Schets/voorstel.
gewijzigde indeling
met hoogtes etc.

5 sep. 2019

NOORDERKWARTIER
Containers in helling
Schaal 1:50
IB/[redacted]

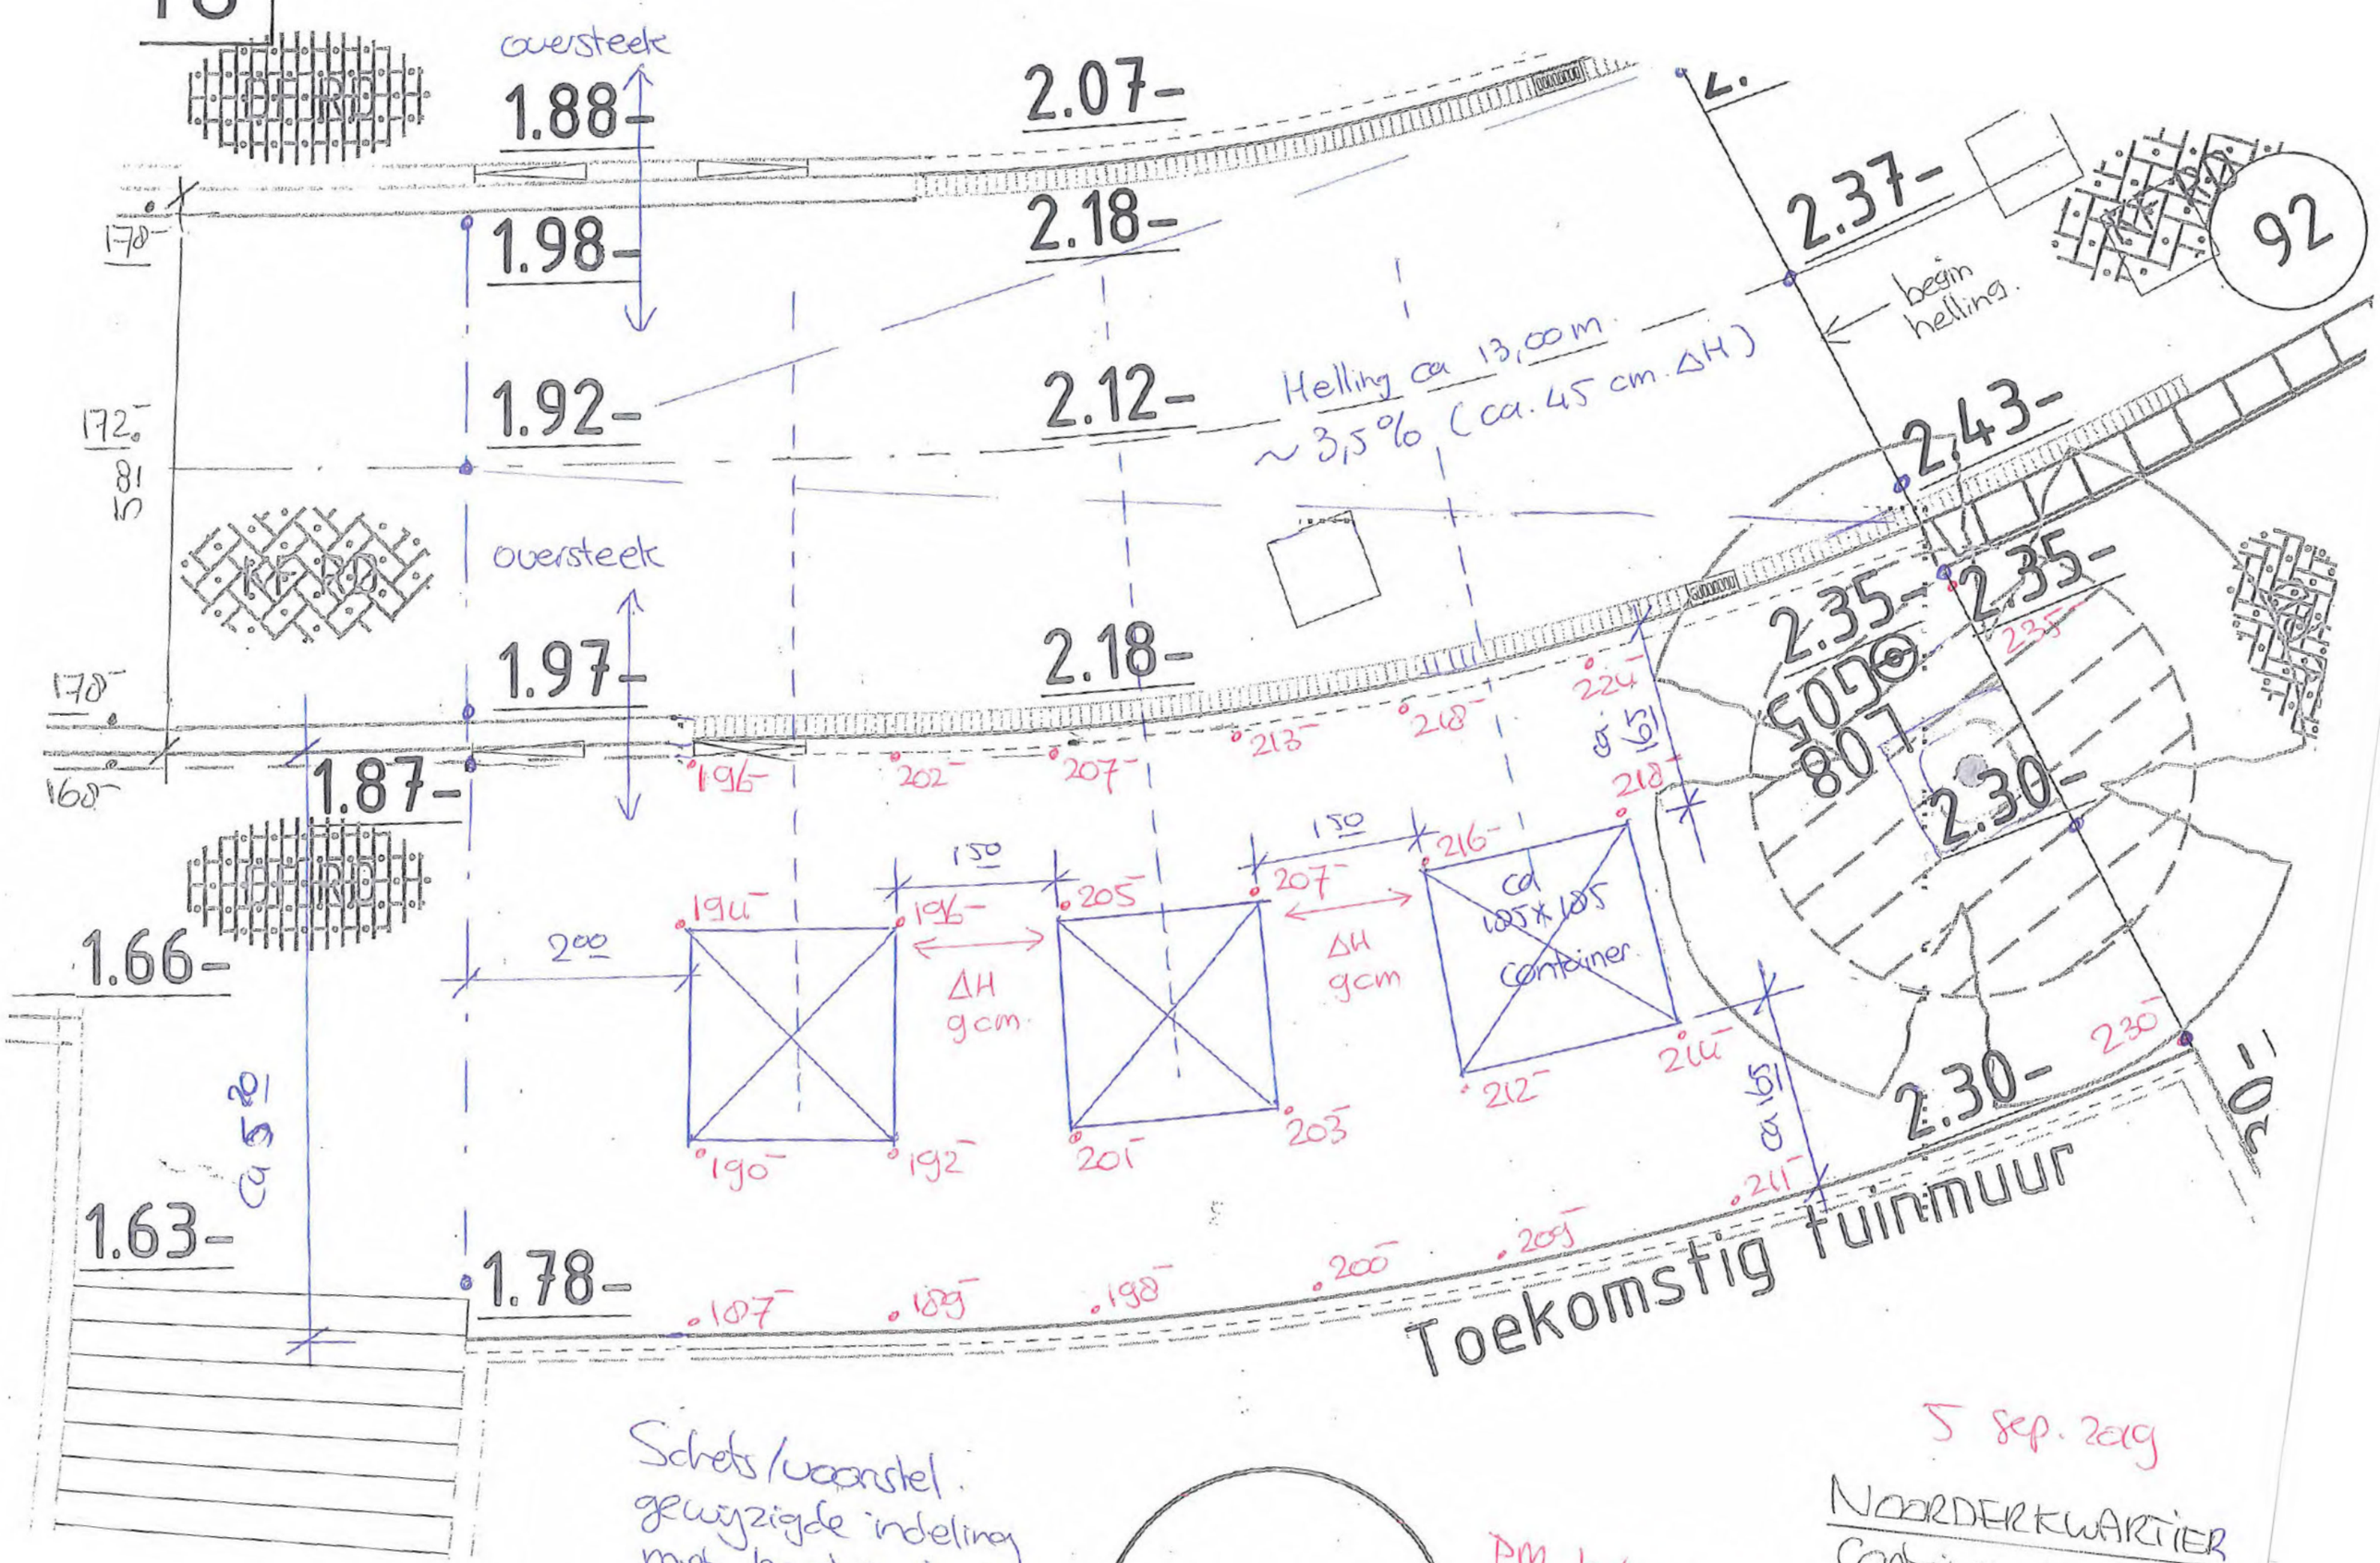
PM betonplaat
grof vuil

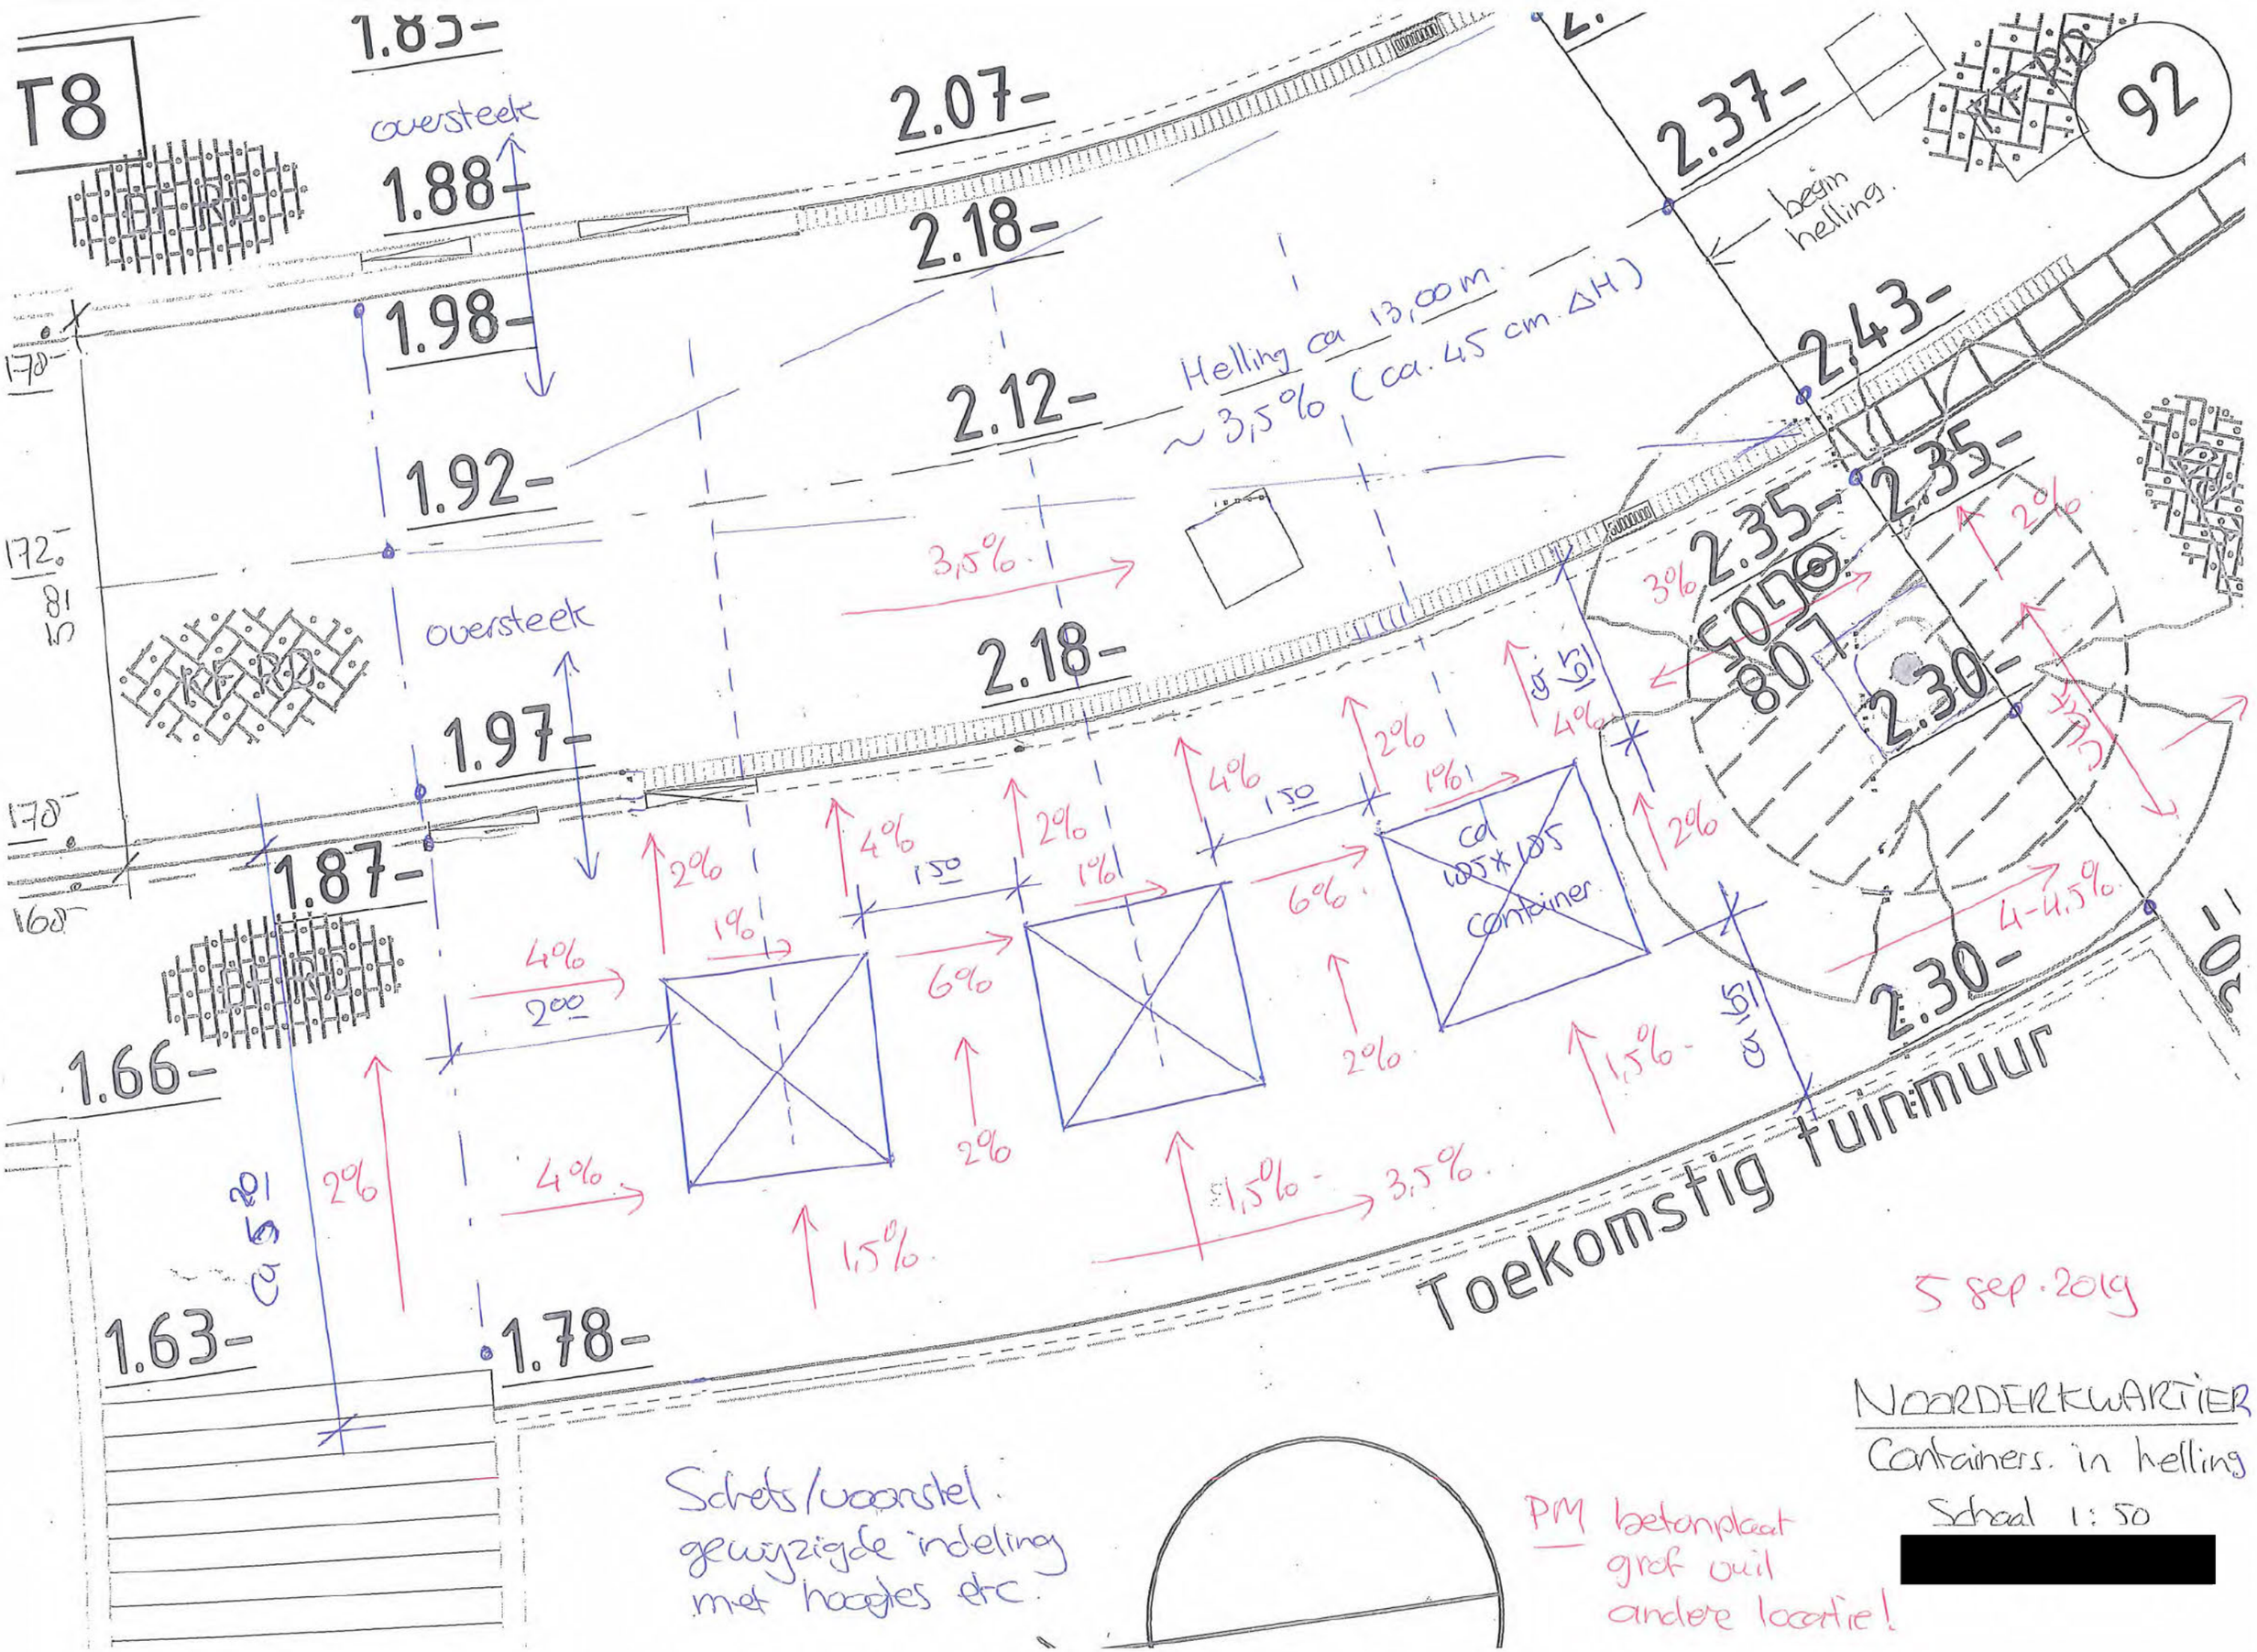
T8
92
1.85-
oversteek
1.88-
1.98-
1.92-
1.97-
1.87-
1.66-
1.63-
1.78-
2.07-
2.18-
2.12-
2.18-
2.37-
begin helling
2.43-
2.35-
2.35-
2.30-
2.30-
Helling ca 13,00 m
~ 3,5% (ca. 45 cm. ΔH)
3,5%
3%
2%
4%
2%
1%
4%
2%
1%
4%
2%
1%
6%
6%
2%
1,5%
1,5%
3,5%
4%
2%
1%
4%
2%
4-4,5%
ca 165
ca 165
ca 5,20
ca 105 x 105 container
Toekomstig tuinmuur
5 sep. 2019
NOORDERKWARTIER
Containers in helling
Schaal 1:50
[redacted]
Schets/voorstel
gewijzigde indeling
met hoogtes etc.
PM betonplaat
grof vuil
andere locatie!
